OFFICE
DE CONSULTATION PUBLIQUE
DE MONTRÉAL

**PROJET D'AMÉNAGEMENT DU CHEMIN DE CEINTURE
ET DES CHEMINS DE TRAVERSE DANS
L'ARRONDISSEMENT HISTORIQUE ET NATUREL
DU MONT-ROYAL**

RAPPORT DE CONSULTATION PUBLIQUE

LE 22 AOÛT 2008

Figure 5 : les sections 4A, 4B et 4C du tronçon 4 (adaptée du *Plan du site*, Direction des grands parcs et de la nature en ville, Ville de Montréal, mai 2008, doc. 2.2, p. 2)

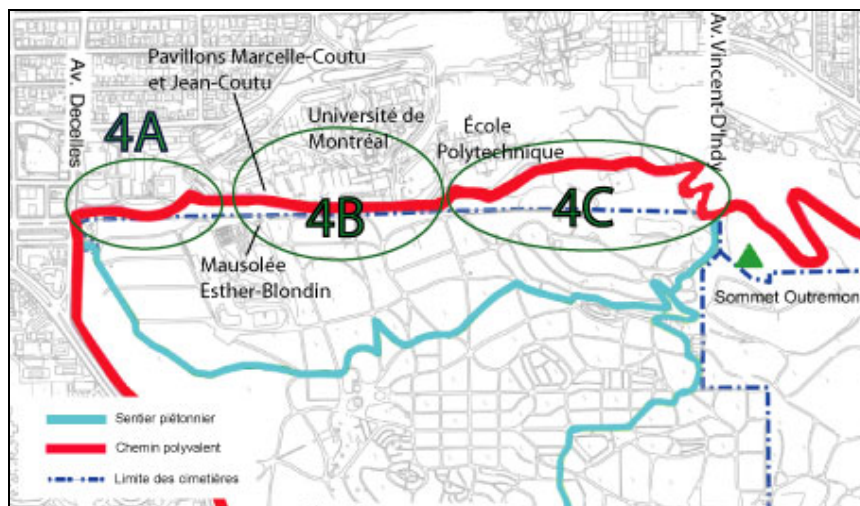
La commission estime que la section C du tronçon 4 présente effectivement un dénivelé important de près de 100 m en moins de 300 m, du sommet Outremont au sentier joignant le chemin de Polytechnique (doc. 5.2, figure 3, p. 8). Ceci constitue une contrainte importante à l'implantation d'une piste polyvalente et sécuritaire. La Fédération québécoise de la marche a par ailleurs souligné que malgré l'emprise plus large du chemin Olmsted (6 à 7 m), les risques de collision y étaient fréquents (Mme Nicole Blondeau, doc. 7.2, L669-670). Pour assurer une accessibilité universelle et une cohabitation harmonieuse des usagers, le chemin de ceinture devrait alors être construit assez large et en serpentif du bas de la pente jusqu'au sommet. Il pourrait en résulter des effets importants sur les vues vers et de la montagne, sur les clairières, les sols et la végétation, effets qui seraient à qualifier.

Figure 6 : le tronçon 5 (adaptée du *Plan du site*, Direction des grands parcs et de la nature en ville, Ville de Montréal, mai 2008, doc. 2.2, p. 2)

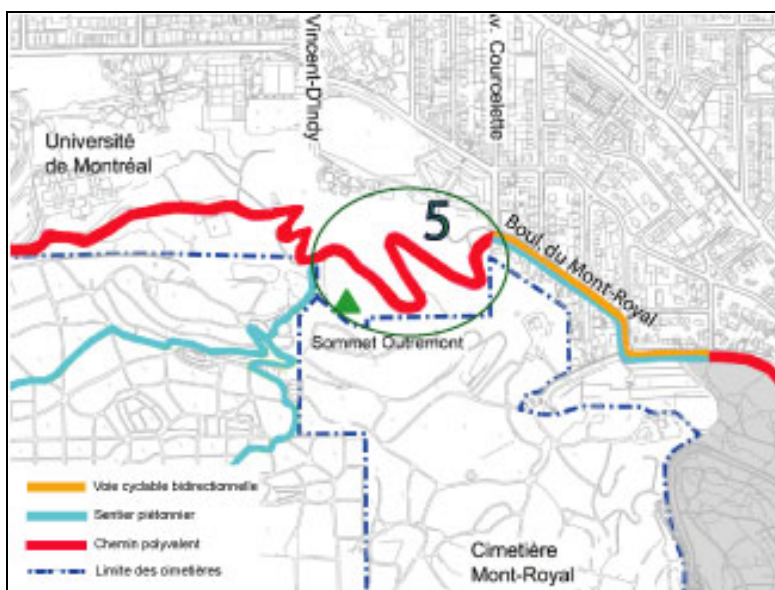
Tel que déjà souligné, les composantes du réseau écologique du secteur interdiraient tout bâtiment, modification de la topographie ou réalisation d'aménagements sauf dans un but de mise en valeur ou de conservation des milieux naturels (doc. 3.1, p. 78-79). Toutefois, le Conseil du patrimoine de Montréal donne son assentiment au passage du chemin à travers le boisé puisqu'un large sentier est déjà présent (doc. 2.11, p. 4).

- *La commission appuie la Ville dans ses propositions de restaurer le boisé Saint-Jean-Baptiste, de mettre en valeur ses parois rocheuses, sa vue sur la partie est de la Ville et son patrimoine écologique. Elle recommande que l'aménagement et la signalisation du chemin soient planifiés de telle sorte que cette partie du circuit soit exclusivement un endroit de promenade et de découverte.*

Figure 7 : les sections 6A et 6B du tronçon 6 (adaptée du *Plan du site*, Direction des grands parcs et de la nature en ville, Ville de Montréal, mai 2008, doc. 2.2, p. 2)

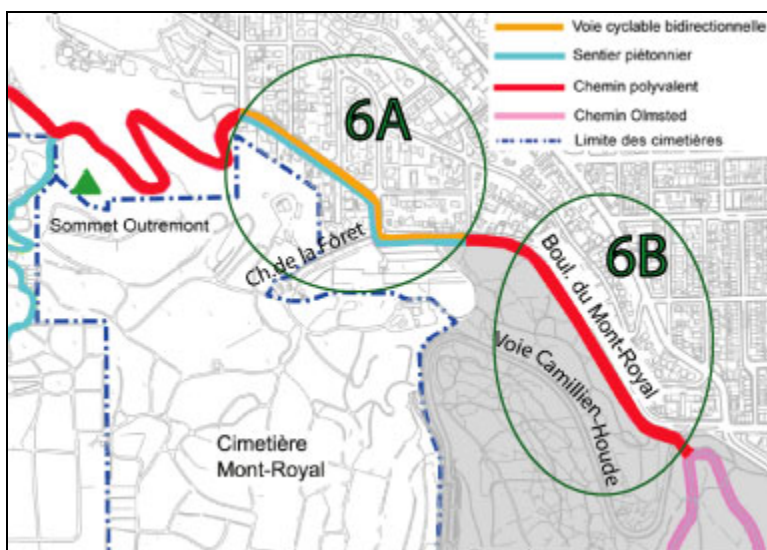
Trois participants se questionnent sur la pertinence de faire passer les cyclistes et les piétons sur le boulevard du Mont-Royal (section 6A). La mairesse de l'arrondissement d'Outremont demande que l'option de 1990 soit réévaluée afin que le sentier passe en milieu plus naturel par le chemin de la Forêt (M^{me} Marie Cinq-Mars, doc. 7.1, L673-679 et L827-831). Deux participants demandent d'impliquer l'arrondissement d'Outremont pour la révision du tracé et de négocier le passage dans la zone publique et technique du Cimetière Mont-Royal, par le crématorium, sinon par le chemin de la Forêt. Ils craignent notamment que le tracé actuel suscite une contestation de la part des résidents d'Outremont (M. Jean Décarie, doc. 7.3, L132-170 ; doc. 8.1, p. 2-3).

D'une part, ce sont des questions de protection des milieux naturels qui remettent en question la polyvalence du circuit. En effet, le Conseil du patrimoine de Montréal estime que l'intervention requise pour la réalisation du tronçon 6 serait majeure et dommageable pour le milieu naturel (doc. 2.11, p. 4). Pour la commission, faire un chemin polyvalent dans ce tronçon demanderait, en effet, d'intervenir dramatiquement en remblais et déblais afin de le rendre sécuritaire pour les piétons et les cyclistes.

Figure 8 : tracé des chemins de ceinture et de traverse dans la version préliminaire du plan de mise en valeur du Mont-Royal de 1990 (adaptée du mémoire conjoint de MM. Jean Décarie et Alain Tremblay, doc. 8.1, p. 9)

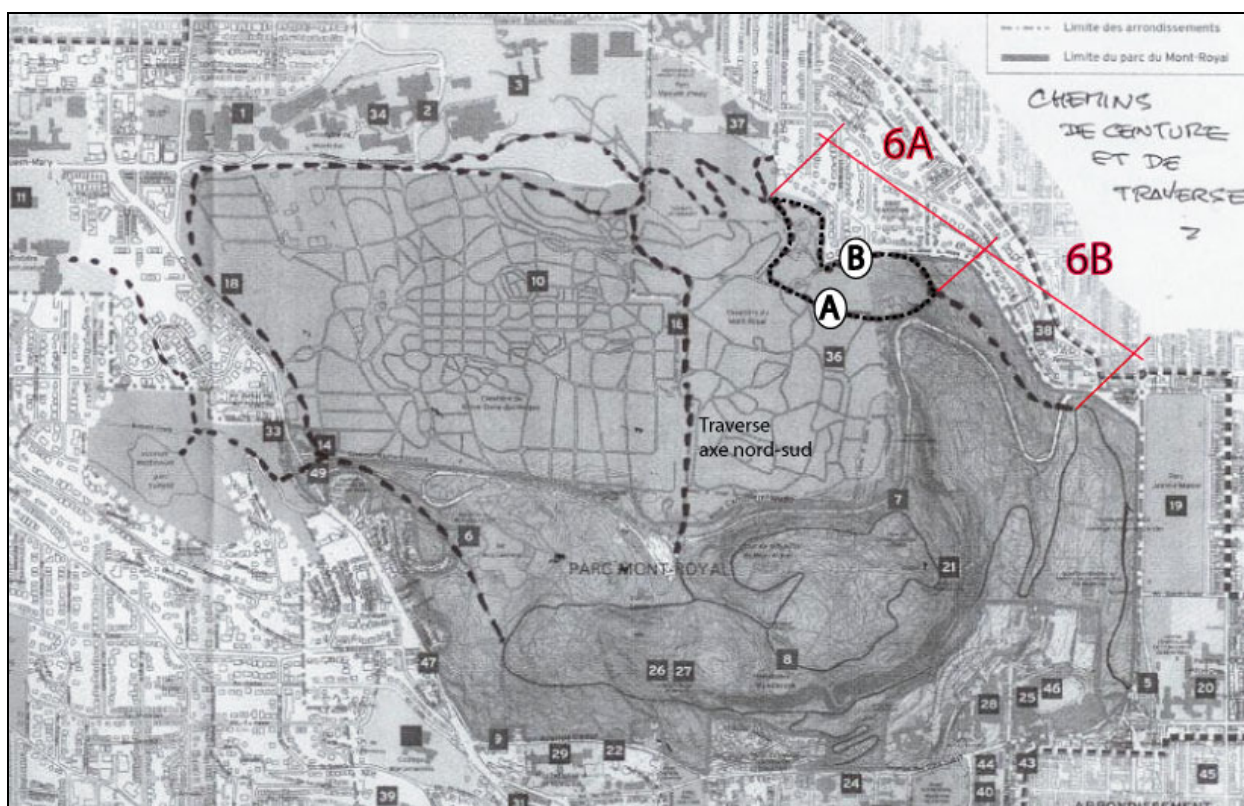
Les négociations de 1988 et 1992 avec le Cimetière Mont-Royal portaient sur deux propositions (voir figure 8). Pour la première (option A), le chemin se rendait par le boisé jusqu'à la limite du cimetière. De là, il empruntait l'ancien chemin d'accès au crématorium et montait jusqu'à celui-ci, le contournait et empruntait le chemin longeant les cimetières juifs et le jardin du ruisseau jusqu'à l'entrée du cimetière. Puis, il traversait la zone technique et les garages pour rejoindre la deuxième courbe du chemin dans le boisé Saint-Jean-Baptiste. Pour la deuxième (option B), le chemin de ceinture redescendait le chemin du crématorium jusqu'au boulevard du Mont-Royal qu'il empruntait sur 150 m en voie séparée, pour se diriger dans le chemin de la Forêt et traverser la zone technique en contournant les garages à l'arrière avant de rejoindre le chemin du boisé Saint-Jean-Baptiste (doc. 8.1, p. 2).

En accord avec plusieurs participants, la commission estime qu'un parcours traversant le Cimetière Mont-Royal offrirait aux usagers des exemples d'aménagements paysagers et de

La commission considère que les négociations, pour arriver à un parcours permettant de satisfaire les préoccupations de chacun, devraient se faire en concertation avec le Cimetière Mont-Royal et l'arrondissement d'Outremont, comme elles ont d'ailleurs lieu présentement pour l'établissement de corridors écologiques (M. Michel Devoy, doc. 7.1, L1142-1143).
